## CONSIDERAÇÕES ACERCA DOS APONTAMENTOS REALIZADOS PELA COMISSÃO DE REVISÃO DO PLANO DIRETOR DE TREZE TÍLIAS SOBRE A PROPOSTA DA MINUTA DE LEI DO CÓDIGO DE EDIFICAÇÕES.

No dia 11 de setembro de 2023, foi encaminhado à equipe técnica do CINCATARINA um conjunto de apontamentos sobre a Proposta da Minuta de Lei do Código de Edificações. Considerando que o Código de Edificações já havia sido aprovado anteriormente em reunião no dia 18 de novembro de 2022 e que as sugestões apresentadas pela Comissão não são substanciais, o CINCATARINA entende que a alteração da Minuta representa um retrocesso no processo de revisão, uma vez que a análise da minuta seguinte deve ser paralisada e compromete o andamento da revisão. Por isso, de forma geral, o CINCATARINA não recomenda que as alterações sugeridas sejam incorporadas. No entanto, em respeito à metodologia do processo e como forma de subsidiar a decisão de alteração ou manutenção da Minuta já aprovada, foram elaboradas análises técnicas dos apontamentos enviados pela Comissão, que constam abaixo neste documento e identificadas como “**COMISSÃO (11.09.2023)**” e “**CINCATARINA (11.09.2023)**”.

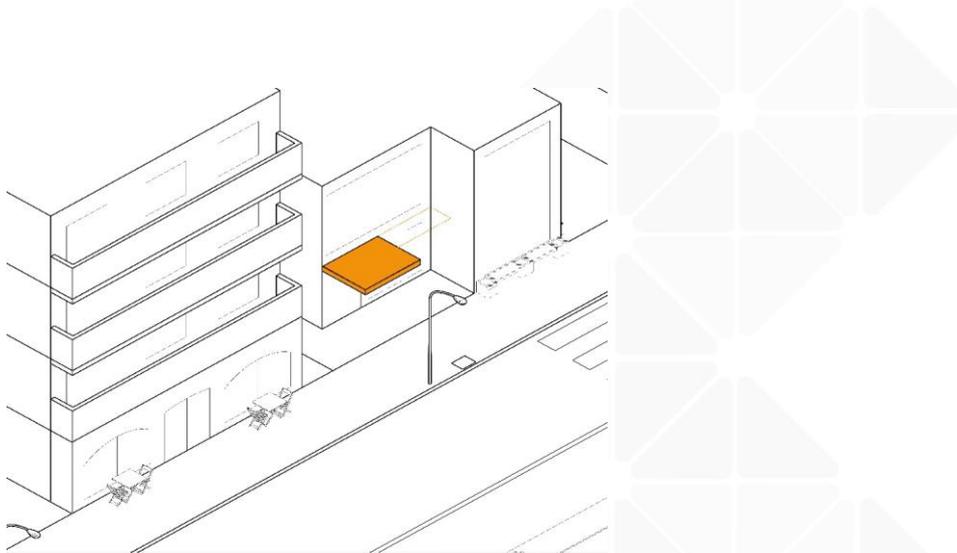
**COMISSÃO (28.03.2024)**: Art. 289. (...) I – serem em balanço; (...)

**COMISSÃO (11.09.2023)**: Art. 289 – Revogar inciso vigente “II – a face extrema do balanço deverá ficar afastada da prumada do meio-fio em 0,80 m (oitenta centímetros), excetuando-se os casos em que a faixa de serviço da calçada for maior que 0,70 m (setenta centímetros), onde está deverá ser salvaguardada;” e inserir inciso “I – A área coberta máxima não poderá exceder 50% (cinquenta por cento) da área do afastamento frontal;”.

Em relação à sugestão de incluir uma área coberta máxima, entende-se que há a intenção de limitar a dimensão da marquise, mas houve uma confusão entre conceitos. A área do afastamento frontal é dada pela testada do lote e a distância do recuo frontal e, portanto, a sugestão da Comissão limita que a marquise deve ser construída apenas no interior do lote, descaracterizando a função da marquise de proteção do pedestre na calçada. Ainda, da forma como está redigido, o inciso permite a descontinuidade das marquises, criando áreas descobertas, como na seguinte situação:

**CINCATARINA (28.03.2024)**: Conforme parecer técnico citado acima, fica mantida a proposta de revogação do inciso.
